組織改正他に伴う保安規定の改正について

関西電力株式会社

① 美浜発電所の保守課関係組織の統合

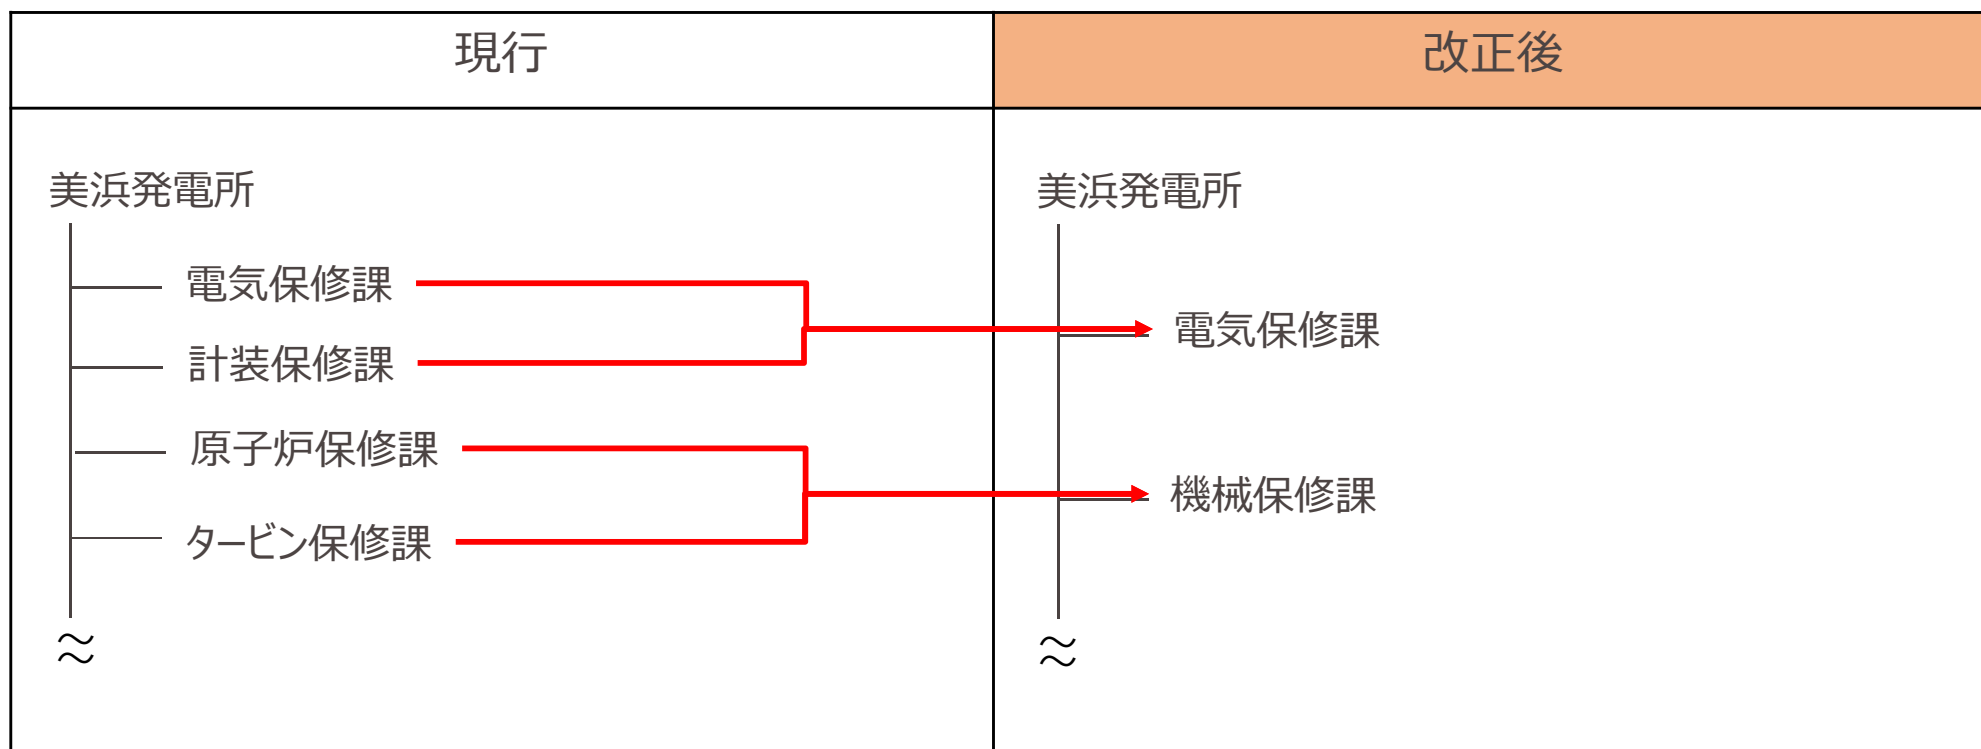
美浜発電所は1・2号が廃止措置体制となっており、その状態に合わせた最適な組織体制の構築のため、大飯発電所と同じく保守課を統合（※）する。

具体的には、「電気保守課」と「計装保守課」、「原子炉保守課」と「タービン保守課」を統合し、それぞれ「電気保守課」「機械保守課」とすることで、それぞれの要員のスキル向上や業務の幅を広げ、更なる安全性の向上を図る。

② 美浜および大飯発電所の廃止措置プラントにおける体制変更

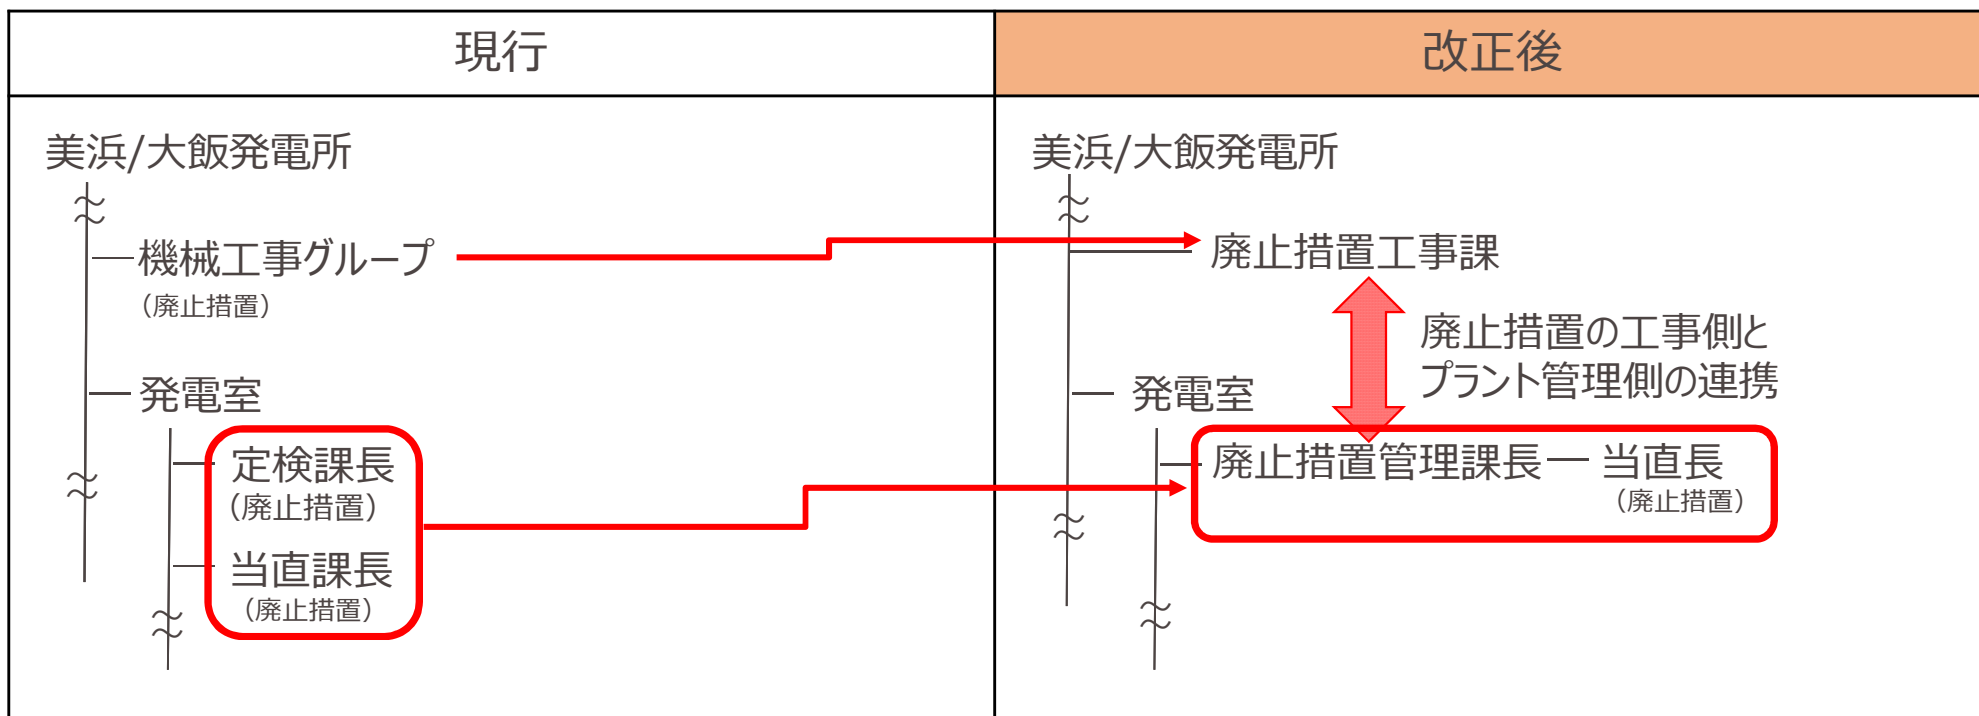
美浜および大飯発電所において廃止措置工事が今後も継続していくことを踏まえ、廃止措置工事課を新設することで、廃止措置に係る工事責任体制を明確化する。

また、発電室に廃止措置管理課長と当直長を新設することで、廃止措置に係る設備の維持管理体制を明確化する。

これにより、廃止措置工事の進捗によるプラント状態の変化について、工事側とプラント管理側での連携を図る。

① 美浜、高浜および大飯発電所における職務の見直し

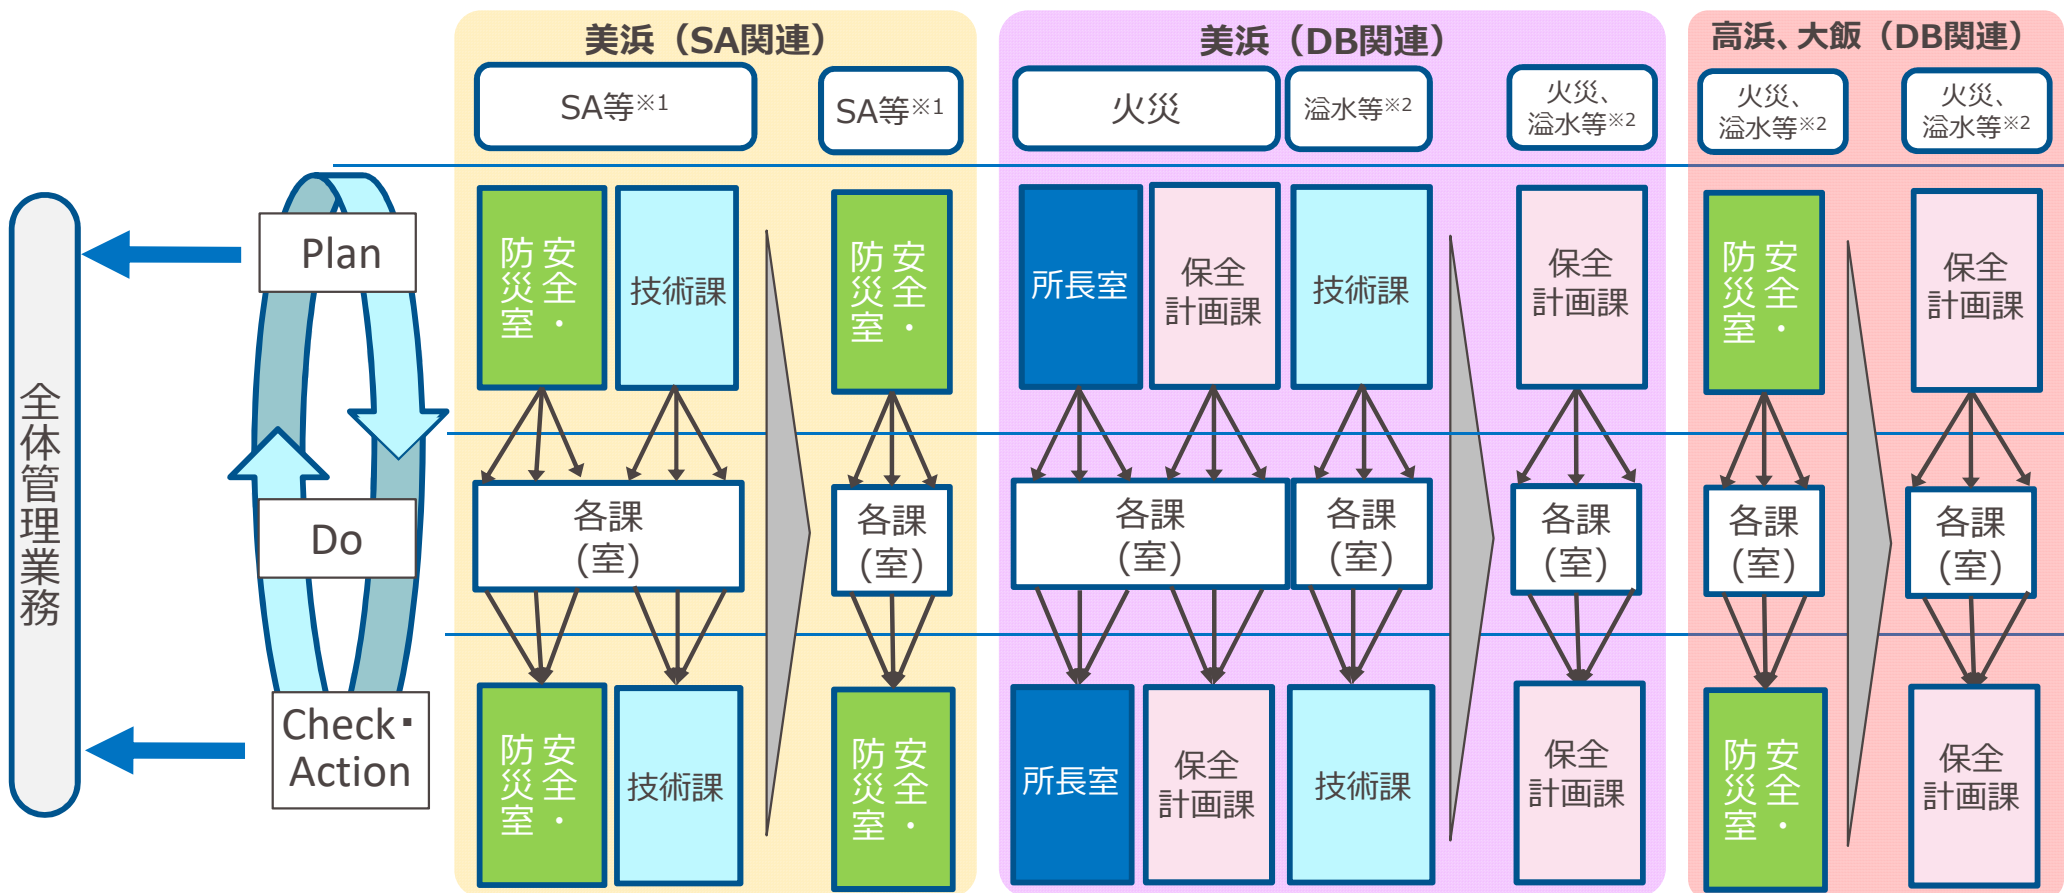
重大事故等発生時および大規模損壊発生時の体制の整備に関する業務の総括に関する業務（以下、「SA関連の総括業務」という。）について、原子力防災対策等に関する業務との関連を念頭に、安全・防災室に移管し、一元的に対応できるようにする。

また、火災発生時、内部溢水発生時、火山影響等発生時、その他自然災害発生時等および有毒ガス発生時の体制の整備に関する業務の総括に関する業務（以下、「DB関連の総括業務」という。）について、原子炉施設の保守、修理の総括に関する業務との関連を念頭に、保全計画課に移管し、一元的に対応できるようにする。

以上により、これらの総括業務について、各発電所間での整合を図る。

SA関連の総括業務の安全・防災室への一元化

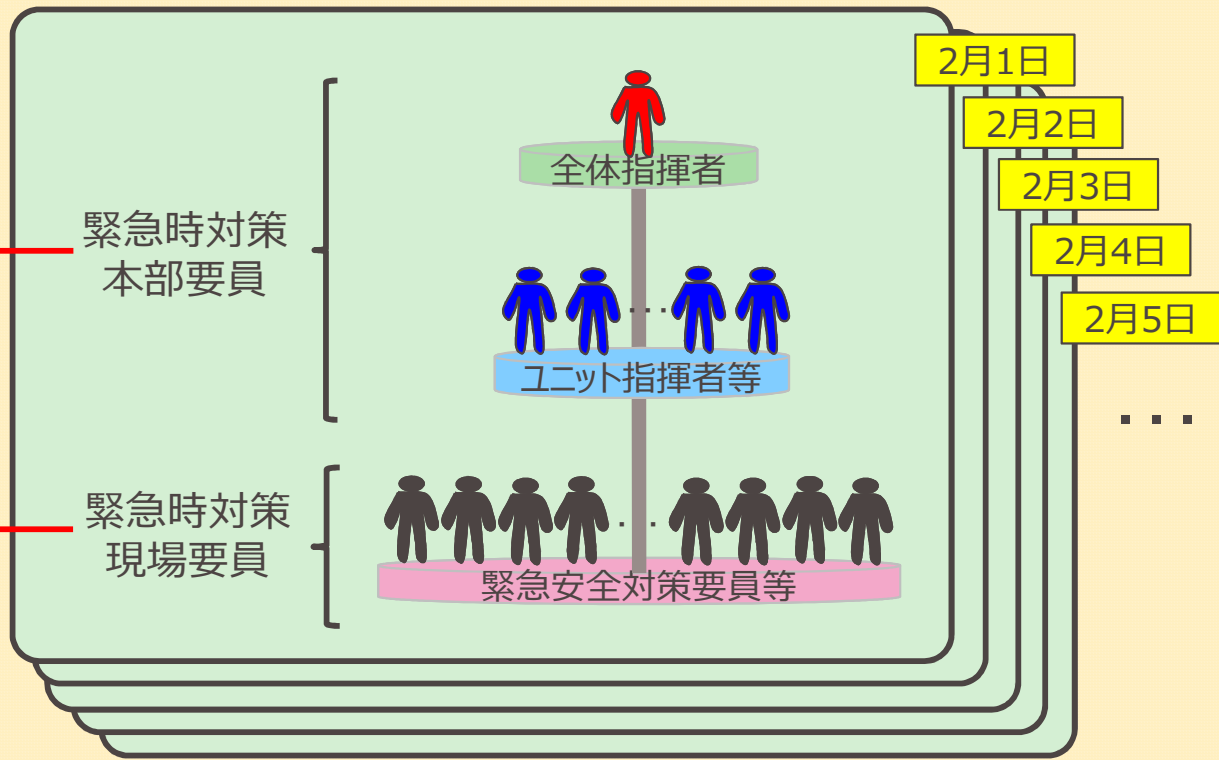
- ① 重大事故等発生時および大規模損壊発生時の体制の整備に関する業務の総括に関する業務について、
- ② 原子力防災対策等に関する業務との関連を念頭に、美浜発電所において、①の業務を技術課から安全・防災室に移管し、一元的に対応できるようにする。(高浜、大飯は一元化済み)

①重大事故等発生時および大規模損壊発生時の体制の整備に関する業務の総括に関する業務
(技術課→安全・防災室に移管)

DB関連の総括業務の保全計画課への一元化

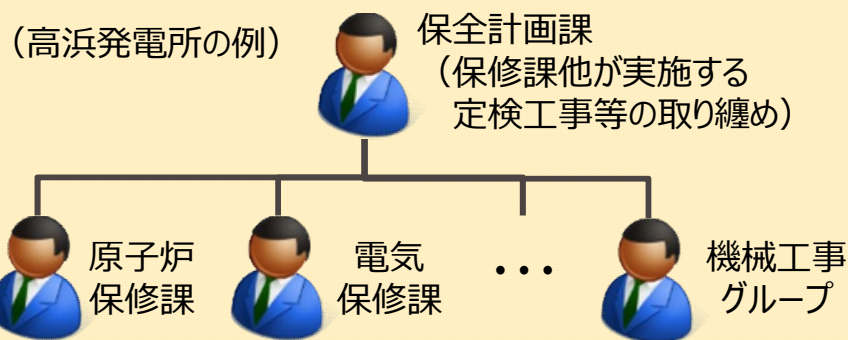
①火災発生時、内部溢水発生時、火山影響等発生時、その他自然災害発生時等および有毒ガス発生時の体制の整備に関する業務の総括に関する業務について、②原子炉施設の保守、修理の総括に関する業務との関連を念頭に、各発電所ともに保全計画課に移管し、一元的に対応できるようにする。

①火災発生時...の体制の整備に関する業務の総括に関する業務 (安全・防災室等→保全計画課に移管)

作業担当課は、工事実施時の火災防護対策を作業計画に織り込み、保全計画課に提出のうえ、審査・承認を受ける。

① 美浜および大飯発電所の廃止措置プラントにおける体制変更(1/2)

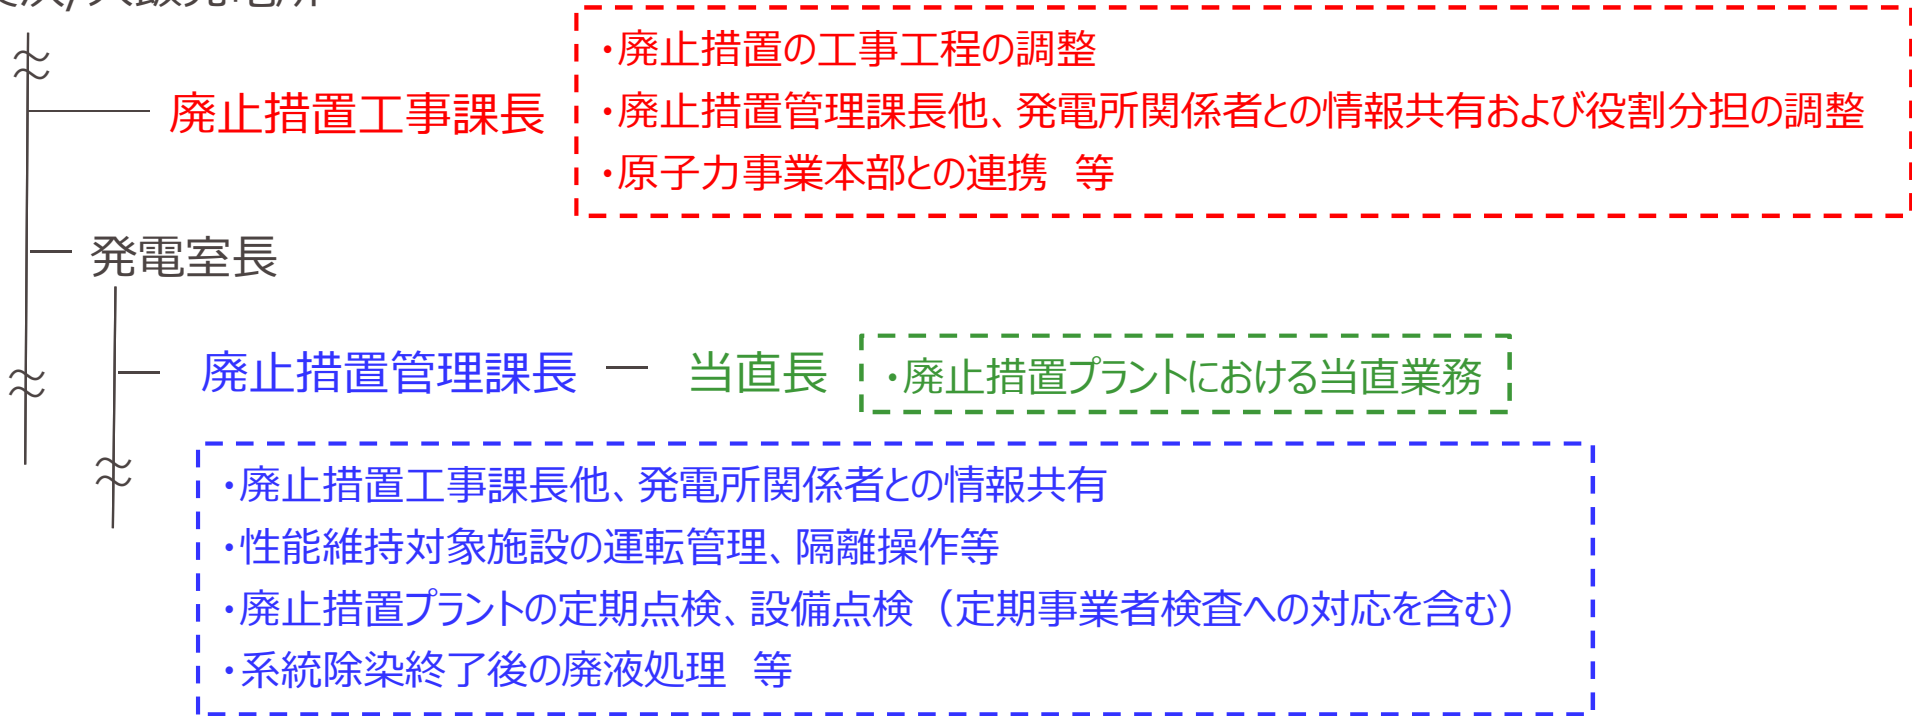
- ・美浜および大飯発電所の廃止措置プラントにおける体制変更に伴い新設する組織に係る主な業務内容を以下に示す。
- ・これらの内容を美浜および大飯発電所の保安規定の職務内容の記載に適切に反映する。具体的な変更内容は次頁のとおり。

現行	改正後（保安規定施行後）
保安規定（第141条（美浜）、第146条（大飯））	<p>(13) 当直課長は、原子炉施設の運転に関する当直業務を行う。なお、本編において「当直課長」とは、特に定めのない限り1号炉および2号炉を担当する当直課長をいう。</p> <p>(14) 定検課長は、発電室長の原子炉施設の運転に関する業務のうち、定期事業者検査に関する業務の補佐を行う。</p> <p>(15) 保全計画課長は、原子炉施設の保守、修理および廃止措置工事※1の総括に関する業務を行う。</p>	<p>(13) <u>廃止措置管理課長は、発電室長の原子炉施設の運転に関する業務のうち、廃止措置管理に関する業務の補佐を行う。</u></p> <p>(14) 当直課長は、原子炉施設の運転に関する当直業務（<u>当直長所管業務を除く。</u>）を行う。</p> <p>(15) <u>当直長は、原子炉施設の運転に関する当直業務（当直課長所管業務を除く。）を行う。</u></p> <p>(16) 保全計画課長は、原子炉施設の保守、修理の総括ならびに火災発生時、内部溢水発生時、火山影響等発生時およびその他自然災害発生時等の体制の整備に関する業務の総括に関する業務を行う。</p> <p>(22) <u>廃止措置工事課長は、廃止措置工事※1の総括および原子炉施設の廃止措置工事※1（放射線管理課長、電気保修課長、機械保修課長、土木建築課長、電気工事グループ課長および機械工事グループ課長所管業務を除く。）に関する業務を行う。</u></p>
